ESCLARECIMENTO Nº 01

PREGÃO ELETRÔNICO PE20240013 / CAGECE / GEOPE

OBJETO: REGISTRO DE PREÇO PARA FUTURAS E EVENTUAIS AQUISIÇÕES DE CONJUNTOS MOTOBOMBAS CENTRIFUGAS DE EIXO HORIZONTAL MANCALIZADA MONOESTÁGIO, 1750 RPM, COM RENDIMENTO MINIMO DE 75, 70, 68, 60 E 50%, PARA RECALQUE DE AGUA BRUTA E TRATADA.

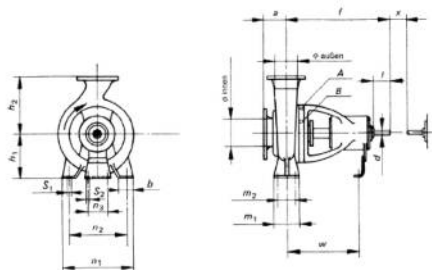
Anexo I – Termo de Referência – Página 30/85 Dimensionalmente construída conforme norma DIN 24256 / ISO 2858 / EN 22858 Entendemos que a questão relevante para atendimento das normas acima refere-se à interface com as tubulações. Desta forma, entendemos que as bombas conforme outras normas como a EN733 serão aceitas, desde que as dimensões relevantes de interface com as tubulações sejam atendidas, como as dimensões “a”, “h1”, “h2”, diâmetro do flange de sucção e diâmetro do flange de descarga. Está correto o nosso entendimento?

Entendimento incorreto. Favor atender normas conforme item 4.5.1.2.3.1. do Termo de Referência do Pregão Eletrônico nº 20240013: Dimensionalmente construída conforme norma DIN 24256 / ISO 2858 / EN 22858.
